**Planfeststellungsverfahren
Rahmenbetriebsplan Tagebau Nochten:
Antrag der Vattenfall Europe Mining AG**

Stellungnahmen und Einwendungen

Abb.: Beeinflussungsprognose für das Gebiet um den Tagebau Nochten aus dem Jahr 1993 – erkennbar ist, dass die Spree nicht als Barriere angesehen wird
In: LAUBAG (1993): Hydrogeologische Komplexstudie Niederlausitzer Braunkohlerevier; Ausschnitt aus Anlage 9.2, wasserwirtschaftliche Situation 2010

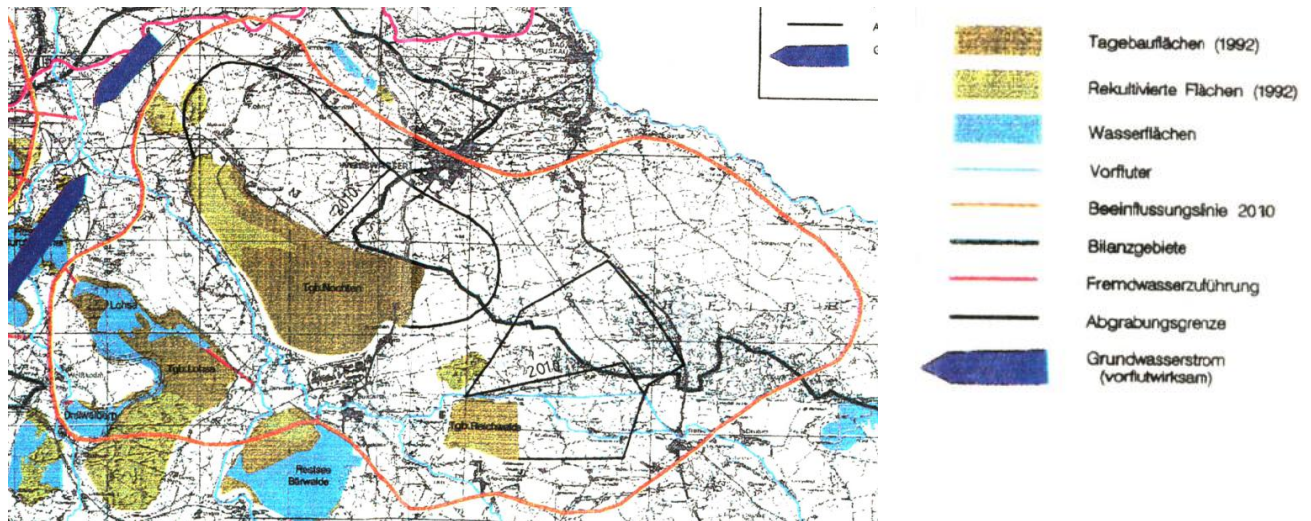
Die in den Antragsunterlagen als „Demarkationslinie“ (RBPI-E, Anlage 18.1.4, S. 35) bezeichnete künstliche Trennung der wasserwirtschaftlichen Verantwortung der LMBV (Sanierungsbergbau) und VE-M (aktiver Bergbau) verläuft entlang der Spree und stellt gleichzeitig auch die Untersuchungsgebietsgrenze der UVU dar.

Nichtsdestotrotz spricht sachlich nichts dafür, diese Linie als Grenze des Untersuchungsgebietes anzunehmen, da die hydrogeologischen Auswirkungen auch jenseits der Spree aus beiden Richtungen wirken:

Die Grenze des Untersuchungsraums muss entsprechend den tatsächlichen Aus- und Wechselwirkungen erweitert werden.

Abb.: Lage des Kohlefeldes und der es umgebenden Rinnen

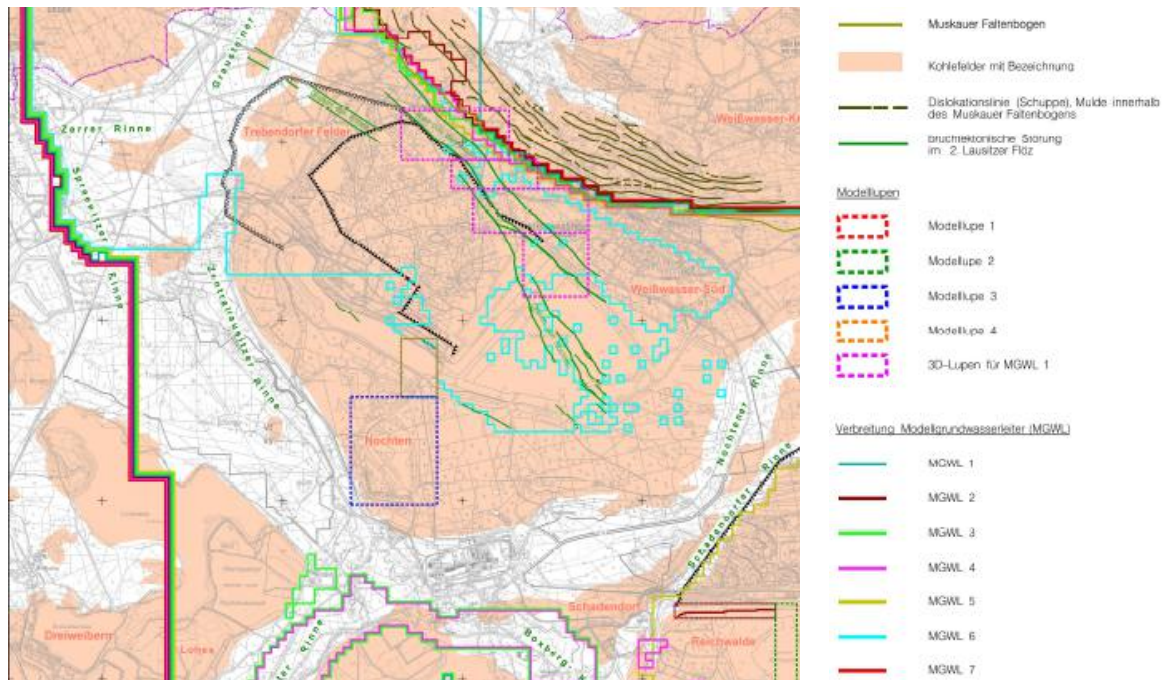
Die Dichtwand ist auf einer relativen Länge von 44% ihrer Gesamtlänge nicht dicht. Ursache sind tief eingeschnittene Rinnenstrukturen im Untergrund, die von einer Dichtwand nicht erreicht werden können (vgl. RBPl-E, Anlage 18.5; VEM (2014): Bodenmechanische Stellungnahme zum Rahmenbetriebsplan Tagebau Nochten 1994 bis Auslauf Ergänzung und Abänderung zur Erweiterung des Tagebaus um das Abbaugebiet 2, S. 23).

Durch eine Veränderung des Verlaufs der Dichtwand könnte eine sichere Einbindung der Dichtwand in „bindige Horizonte in Teufen zwischen 90m und 150m unter Gelände“ (vgl. RBPl-E, Anlage 18.1.9; VEM (2013): Geologische Beschreibung – Dichtwand Nochten, S. 3) erreicht werden.

Das Rinnenkreuz unterhalb der Aufschlusshalde des Tagebaus müsste dabei umgangen werden (vgl. auch RBPl-E, Anlage 18.1.2, GUB (2014): Fachbeitrag Geologie/Hydrogeologie, Teil umweltfachliche Grundlagen zum Rahmenbetriebsplan Tagebau Nochten 1994 bis Auslauf. Ergänzung und Abänderung zur Erweiterung des Tagebaus um das Abbaugebiet 2, S. 136), die Dichtwand müsste im Kohlefeld verlaufen.

Abb.: Screenshot aus Google Earth

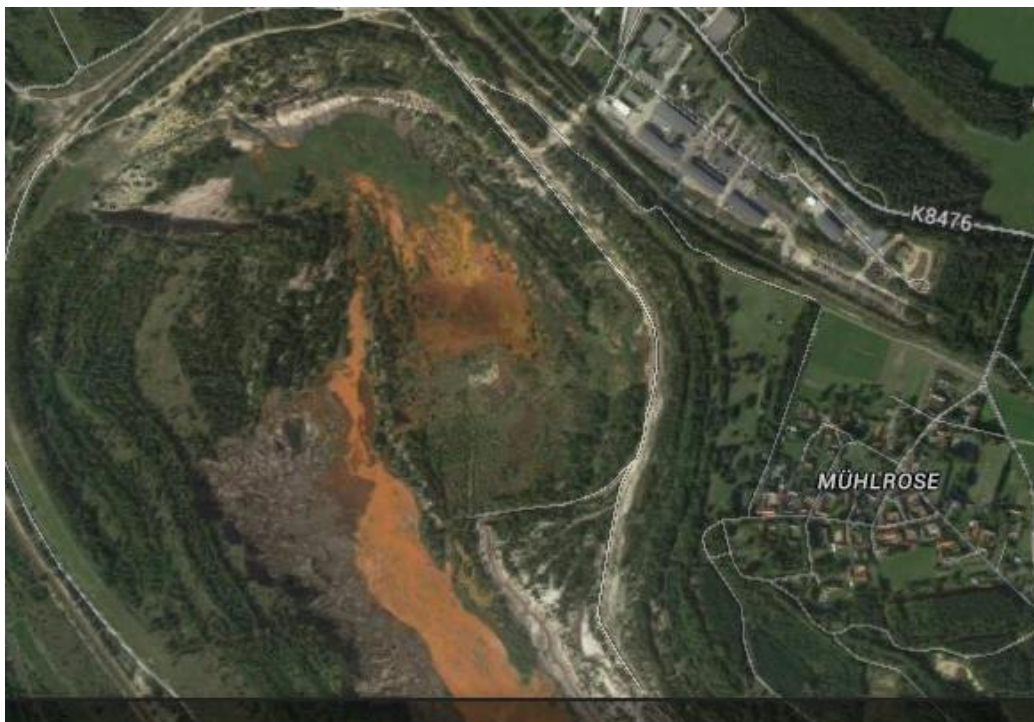
Im Randschlauch sollen die vorhandenen Wässer über sog. „Fallfilterbrunnen“ in tieferliegende GWL abgeleitet werden, S. 75 Antrag RBP. Bereits derzeit ist der Zustand des sog. Randschlauches aber besorgniserregend, wie das nachfolgende Bild zeigt:

Dem Antrag fehlt insoweit ggf. ein abfallrechtlicher Teil, ob dieser genehmigungsfähig wäre, wird bezweifelt.
